美浜3号炉—低サイクル疲労—20 rev2

| <p>タイトル</p> | <p>(一)<br/>ステンレス鋼クラッドにより接液しないことを理由に環境疲労評価を行っていない部位に対する、当該ステンレス鋼クラッドの健全性の確認の方法及び結果について</p>   |         |      |    |       |      |         |     |                    |  |       |      |  |
|-------------|---|---------|------|----|-------|------|---------|-----|--------------------|--|-------|------|--|
| <p>説明</p>   | <p>ステンレス鋼等クラッドにより接液していないとして環境疲労評価を行っていない部位がある機器は、原子炉容器、加圧器、蒸気発生器である。<br/>(添付1)<br/>これらの機器のクラッド施工部については、定期的目視確認等<sup>※1</sup>を行い、クラッドの損傷など異常がないことを確認している。</p>

加圧器 疲労評価対象部位とクラッド施工部位

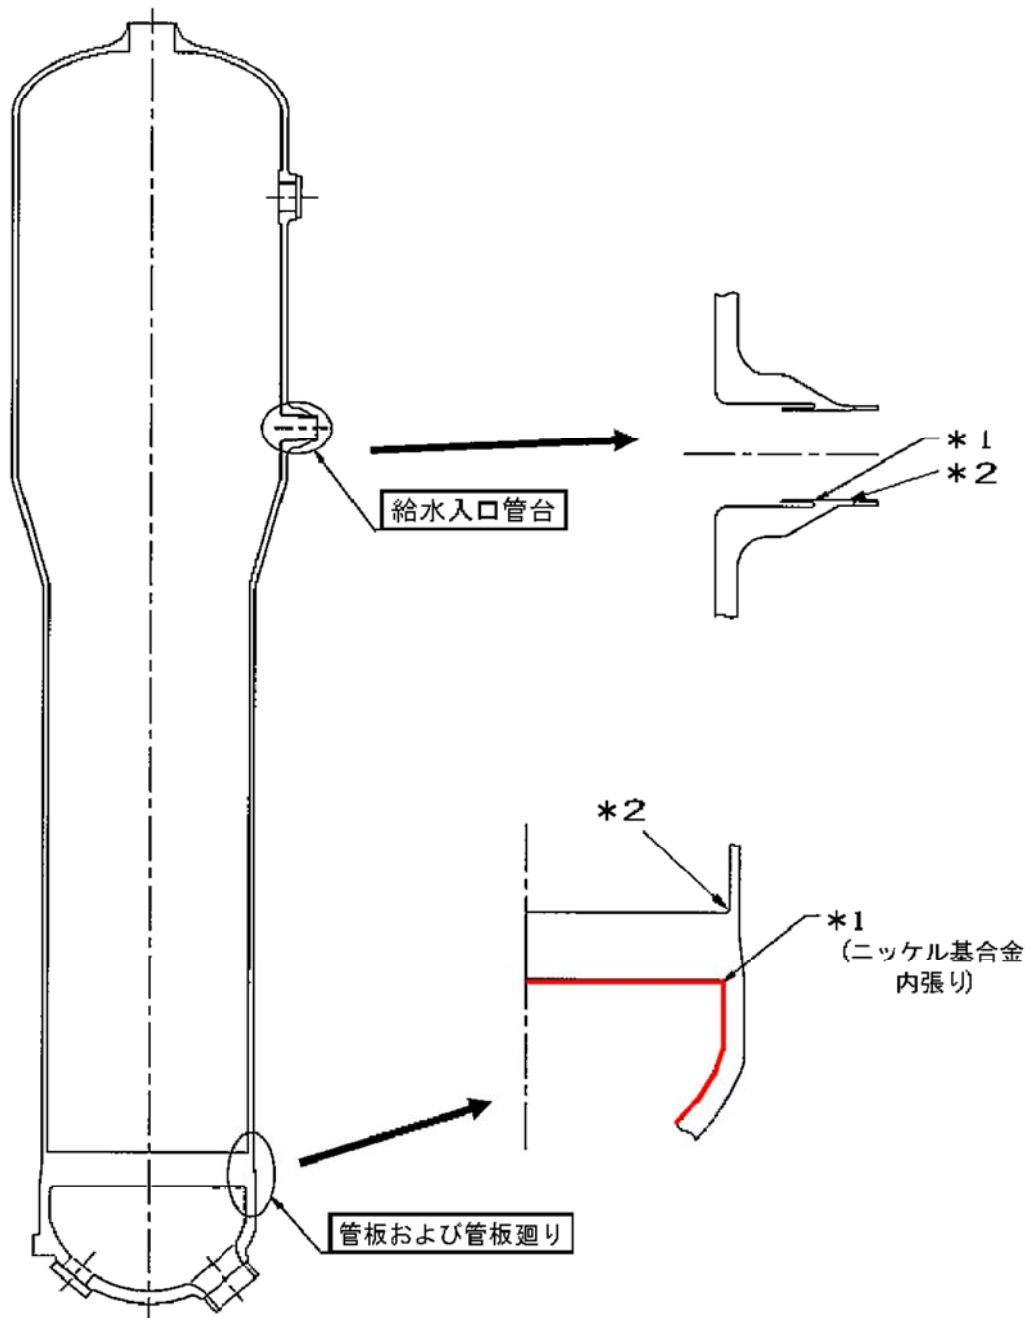
<p>※1：維持規格においては、表面のき裂を検出するための目視試験（VT-1およびMVT-1）を定めているが、当該箇所を目視確認はこの条件を満たすものではない。ただし当該箇所に対して実施している目視確認にて、変形、剥がれ、発錆などクラッド損傷に伴う異常がないことは確認できている。<br/>※2：加圧器のクラッド施工部のうち疲労の蓄積が考えられるスプレイ管台、サージ管台の内側については、目視確認による確認が困難な場所である。しかし供用期間中検査としてコーナー部や溶接継手部の超音波探傷検査を実施している。この検査はクラッドを直接確認するための検査ではないが、クラッド施工部に異常がないことを確認できていると考えている。</p> <p>原子炉容器の点検結果を添付2に、加圧器の点検結果を添付3に、蒸気発生器の点検結果を添付4に例として示す。</p> |         | 点検方法 | 周期 | 原子炉容器 | 目視確認 | 供用期間中検査 | 加圧器 | 目視確認 <sup>※2</sup> |  | 蒸気発生器 | 目視確認 |  |
|             | 点検方法  | 周期      |      |    |       |      |         |     |                    |  |       |      |  |
| 原子炉容器       | 目視確認  | 供用期間中検査 |      |    |       |      |         |     |                    |  |       |      |  |
| 加圧器         | 目視確認 <sup>※2</sup>  |         |      |    |       |      |         |     |                    |  |       |      |  |
| 蒸気発生器       | 目視確認  |         |      |    |       |      |         |     |                    |  |       |      |  |

検査箇所 スプレ用管台内面の丸みの部分

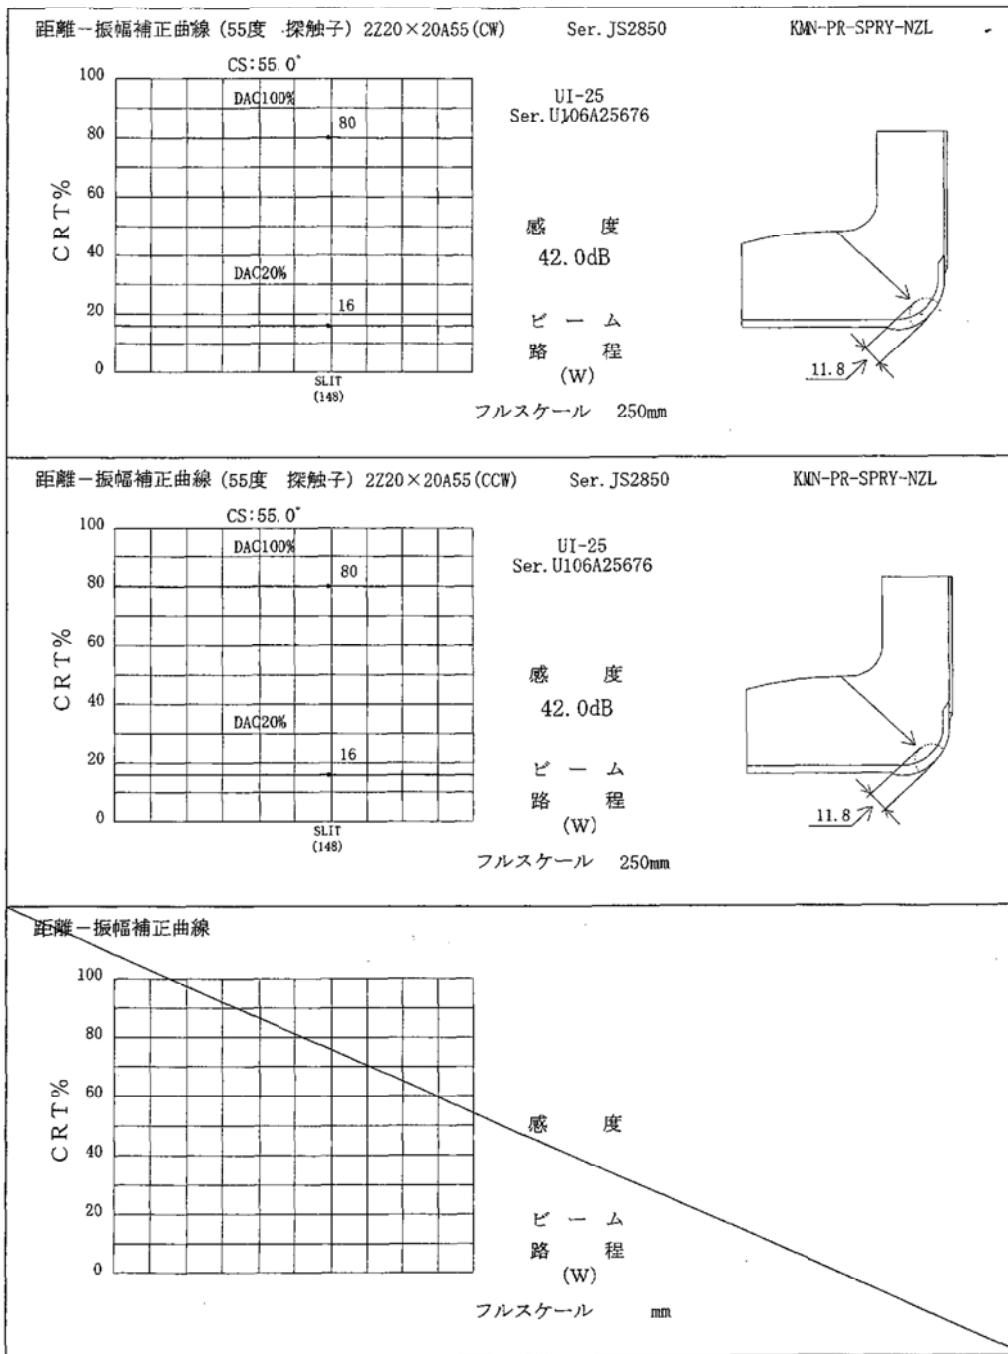
スプレ用管台内面の丸み部の超音波探傷にあたっては、上記校正記録のとおり管台内面の深さ11.8mmのスリットに対して、外面探傷によるエコーが80%スケールとなるように校正しています。記録レベルはDAC20%として、公称厚さ [ ] のクラッドを有する丸み部の測定をしています。

検査箇所 サージ用管台内面の丸みの部分

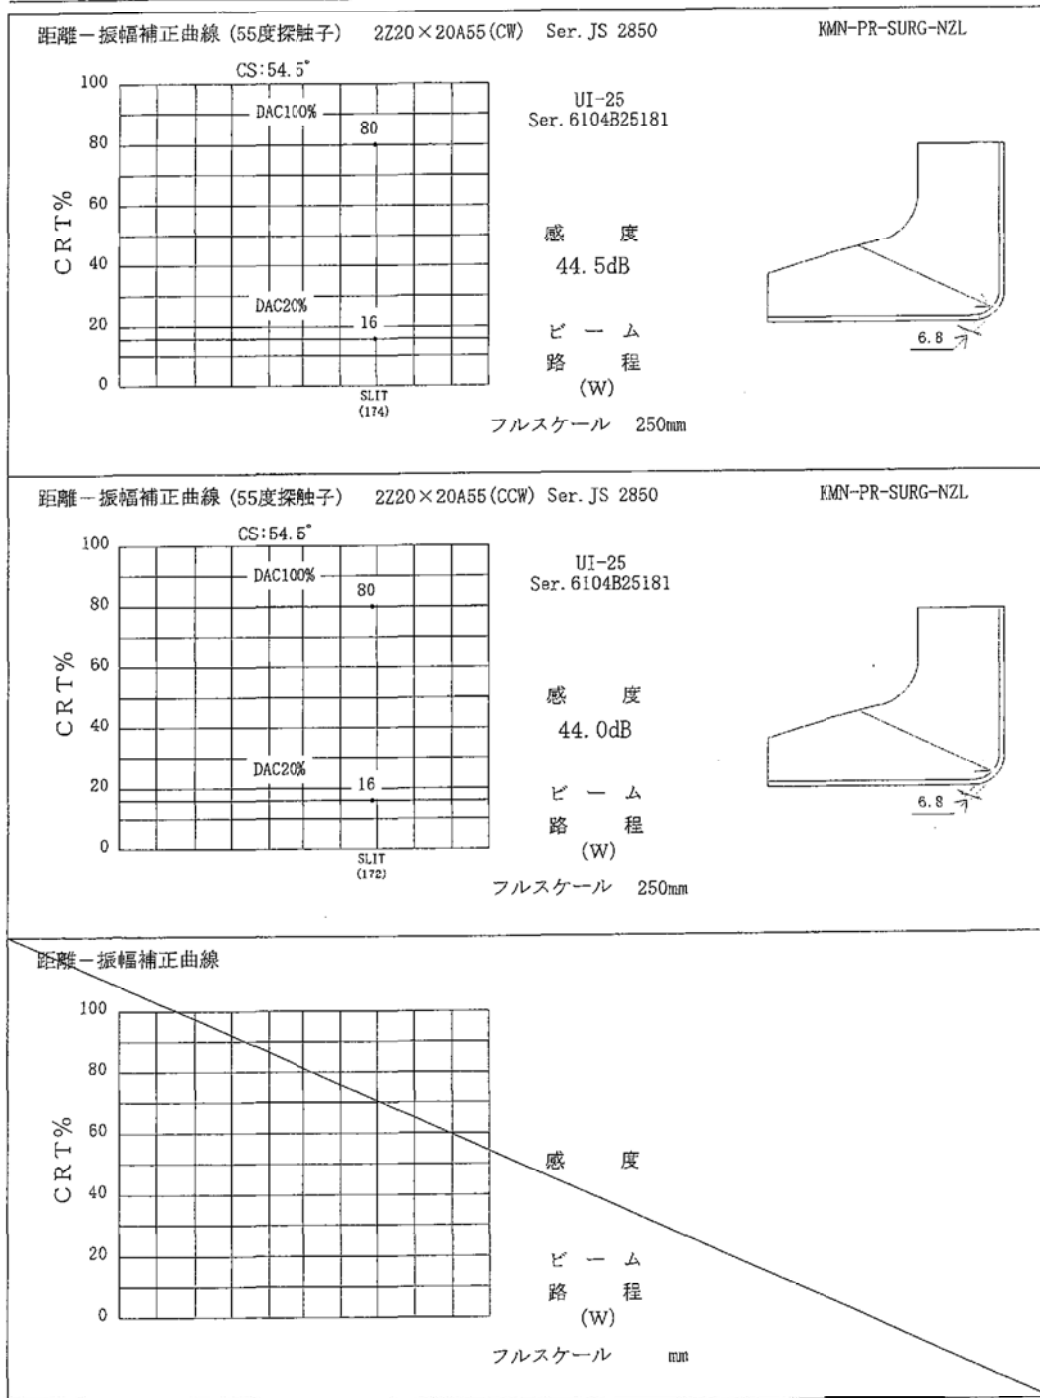
サージ用管台内面の丸み部の超音波探傷にあたっては、上記校正記録のとおり管台内面の深さ6.8mmのスリットに対して、外面探傷によるエコーが80%スケールとなるように校正しています。記録レベルはDAC20%として、公称厚さ「  」のクラッドを有する丸み部の測定をしています。
